**Věc: Doplnění námitek v řízení č.j. PDMUJA16249/2021,
spis: OŽP-2528-2/2021 „Jez Zvole, oprava jezu a
navazujícího opevnění koryta“**

Asociace vodní turistiky a sportu z.s.
Ing. Fr. Janečka 511, 257 41 Týnec nad Sázavou

V Týnci nad Sázavou dne 20.5.2021

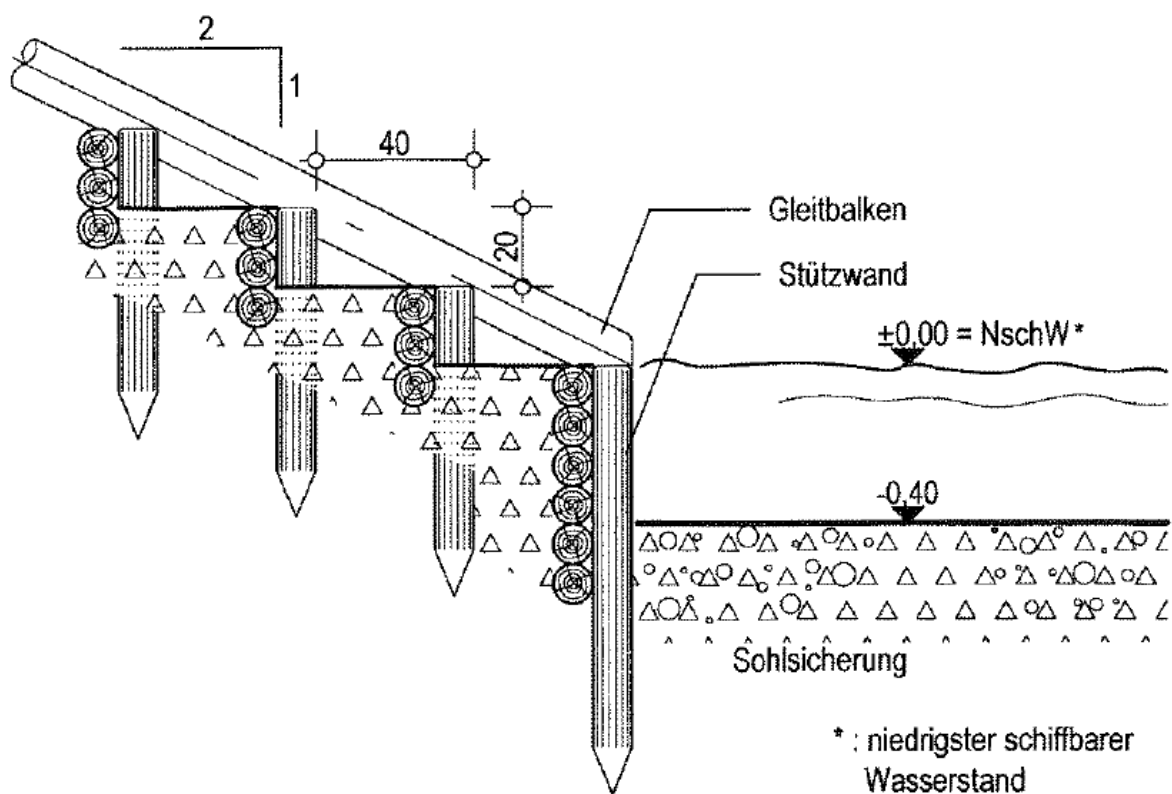
- Osazení informační tabulí 300 m před jezem, dostatečně viditelnou z koryta řeky, s textovou informací „OPRAVA JEZU za 300m“.
- Osazení zákazovým signálním znakem A.1a „Zákaz proplutí“ ve vzdálenosti 30 m od stavby a zároveň doplňkovou tabulí s textovou informací „ZÁKAZ PLAVBY - OPRAVA JEZU“. Vše dostatečně viditelné z koryta řeky (nejlépe provizorním zavěšením na lano přes tok).

- Osazení informační tabulí E.6 s doplňkovou tabulí na pravém břehu „PŘISTÁVÁNÍ ZDE“.
- Zřízení výstupního místa na pravém břehu řeky s možností bezpečného opuštění koryta a bezpečného výstupu na břeh. Zřízení obchůzkové trasy o šířce 2 metry pro možnost pohybu vodáků po přilehlém pravobřežním pozemku do podjezí.

Pro zajištění výstupního místa nad jezem bude nutné zřídit výstupní (dřevěné) schody široké 2 m a provést výřez náletových křovin na břehu v šířce minimálně 2 m. Pro opětovný sestup na řeku bude nutné vybudovat schodiště minimálně 1 m (lépe 2 m) široké v břehovém opevnění. Vše je znázorněno na ilustračních nákresech a fotografiích. **V případě potřeby lze umístění cedulí a výstupních a nástupních schodů operativně konzultovat přímo v místě s AVTS.**
